## შპს „უნივერსალ ენერჯი ქორფორეიშნ“

ნატანები 3 ჰესის მშენებლობის და ექსპლუატაციის პროექტის  
ექსპლუატაციის პირობების ცვლილების

სკრინინგის ანგარიში

საქართველოს გარემოს დაცვისა და სოფლის მეურნეობის სამინისტროს 2021 წლის 29 დეკემბრის N14048/01 წერილის შენიშვნებზე რეაგირება.

ნახაზი 3-2 საპროექტო სანაყაროს გეგმა

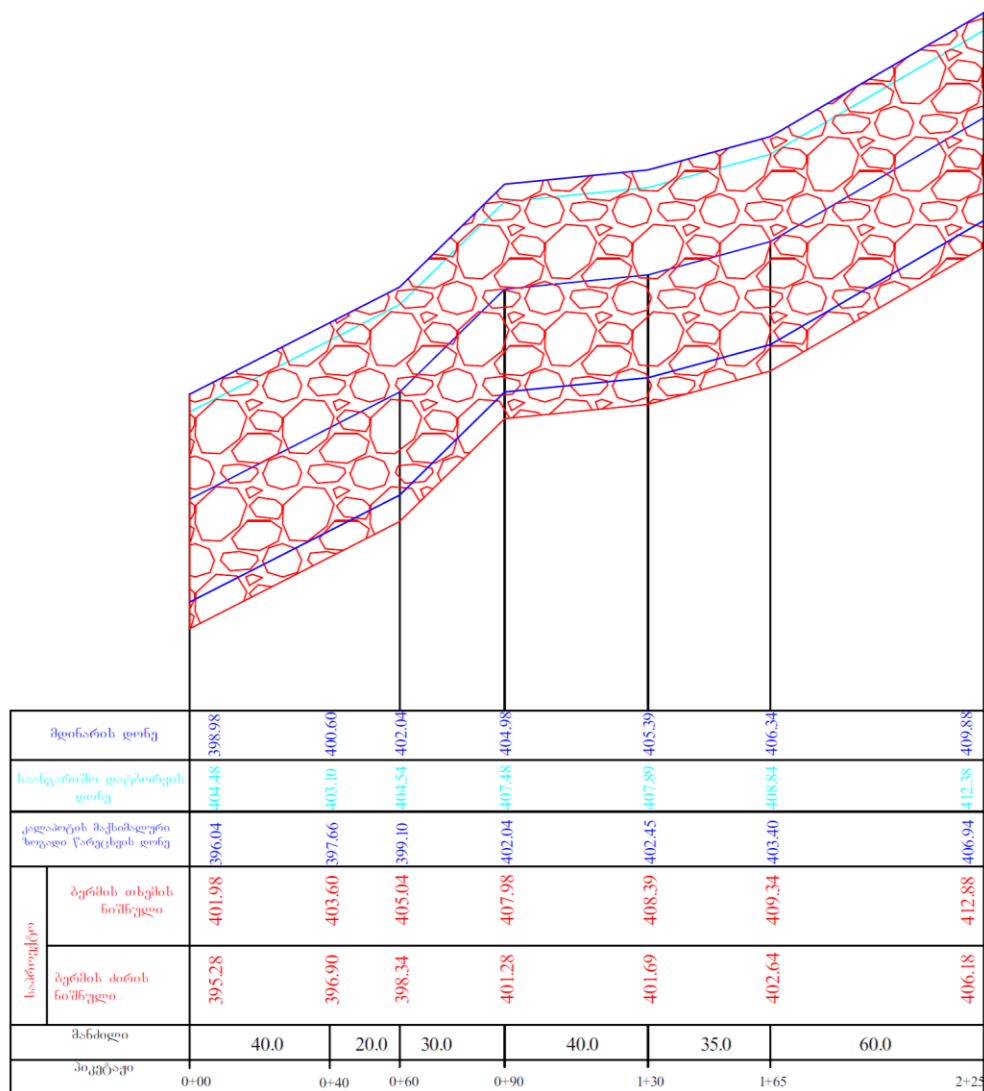
2.	<p>წარმოდგენილი არ არის ინფორმაცია ფუჭი ქანების დასაწყობების ტექნიკური გადაწყვეტის შესახებ, ასევე, დასაზუსტებელია გაანგარიშების მეთოდოლოგია, რომლის მიხედვითაც დადგინდა, რომ სანაყაროსთვის შერჩეული მიწის ნაკვეთის ფართობი საკმარისია 107 189 მ<sup>3</sup> მოცულობის მქონე ფუჭი ქანების განთავსებისთვის;</p>	<p>ფუჭი ქანების დასაწყობების აღწერა მოცემულია სკრინინგის ანგარიშის 3.2.1 თავში. კერძოდ: დეტალურად (კვეთების მიხედვით აღწერილია სანაყაროს გეომეტრიული ზომები, მოსაწყობი ტერასების რაოდენობა და მათი ზომები. სანაყაროს ფერდობის დახროლობის სიდიდეების და მისი სიმაღლითი ნიშნულები, გარდა ამისა ამავე თავის ცხრილ 4-ში აჭჭერილი სანაყაროს მოწყობის ტექნოლოგიის (ის , რომ თუ როგორ უნდა მოხდეს შრეების დატკეპნა). სანაყაროს მოცულობა, ისევე როგორ ნებისმიერი საინჟინრო ნაგებობის მოცულობა დგინდება მუშა ნახაზების მიხედვით, კერძოდ დაგეგმილი ნაგებობის განივი და გრძივი პროფილების მიხედვით, რაც დეტალურად მოცემული დანართში (ნახ. გ-1, კ-1, კ-3, კ-4, და კ-5)</p>

ნახაზი 3 ნაპირსამაგრი კრილი

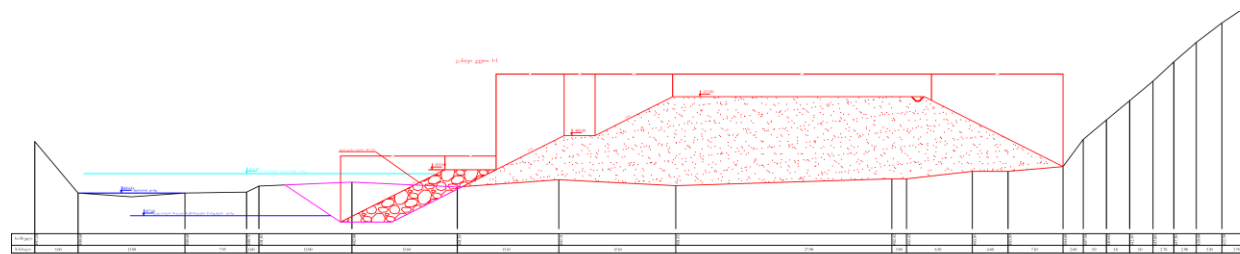
11	სკრინინგის განცხადების მიხედვით, სანაყაროს კიდეზე მოეწყობა სადრენაჟო რკინაბეტონის არხი, რომლის სიგანე დაზუსტებული არ არის;	სადრენაჟო არხის სიგანე, სიმაღლე და მისი მოწყობის დეტალური მოცულობათა უწყისი მოცემული ნახ. კ-6-ში.
12	წარმოდგენილი არ არის ნაპირსამაგრი ბერმის განივი და გრძივი პროფილები	ნაპირსამაგრი ნაგებობის განივი და გრძივი პროფილები მოცემული წარმოდგენილი დანართის კ-1, კ-2, კ-3, კ-4, და კ-5 ნახაზებზე.
13	მითითებული არ არის მეთოდოლოგია, რის საფუძველზეც მოხდა ნაპირსამაგრი ნაგებობის ტიპის, გაბარიტების და სხვა პარამეტრების შერჩევა;	ნაპირსამაგრი ნაგებობის პარამეტრების ერთ-ერთი განსმსაღრელი პარამეტრების მდინარის საინჟინრო-ჰიდროლოგიური მონაცემები, რომელიც დატალურად მოცემულია სკრინინგის ანგარიშის (3.2.2. თავი),სადაც განმარტებული, რის საფუძველზე დადგინდა ნაგებობის თხემისა და მისი ძირის სიდიდეები. დამცავი ნაგებობის სხვა დანარჩენი მონაცემები აღებულია საქართველოში მოქმედი ნორმატიული დაკუმენტების მიხედვით, რომლის აღწერა და განმარტება არ შედის პროექტის შემადგენლობაში .
